SERVICE INFO – INA 0059

Ændret materiale på styrerulle 532 0501 10

Bilernes producenter:	Ford, Mazda
Modeller:	
Ford:	Escort VII, Fiesta IV, Focus, Galaxy, Ka, Puma
Mazda:	121 III
Motorer:	1.25, 1.3, 1.3i, 1.4 16V, 1.6 16V, 1.7 16V, 1.8 16V, 1.8 Di, 2.0i, 2.3 16V
OE-nr.:	
Ford:	95WF-19A216-AC (erstattet) 95WF-19A216-AD (erstattet) YS4E-19A216-AA (ny) 7109163 (erstattet) 1112807 (erstattet) 1139951 (ny)
Mazda:	1E03-15-930A
Best. nr.:	532 0501 10

Billede 1: Eksisterende metalspecifikation Billede 2: Ny plastspecifikation

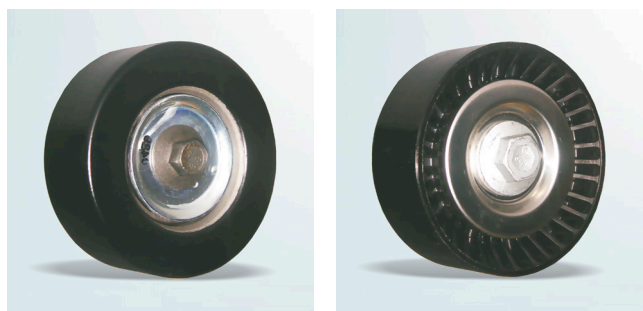
Indenfor rammerne af permanent udvikling af vores produkter har vi ændret de kørende overflader af styreruller 532 0501 10 fra metal til plast.

I overgangsfasen kan man levere styreruller med både metaloverflade og plastoverflade.

På trods af diverse specifikationer kan begge styreruller ubegrænset bruges til de i kataloget angivne køretøjer.
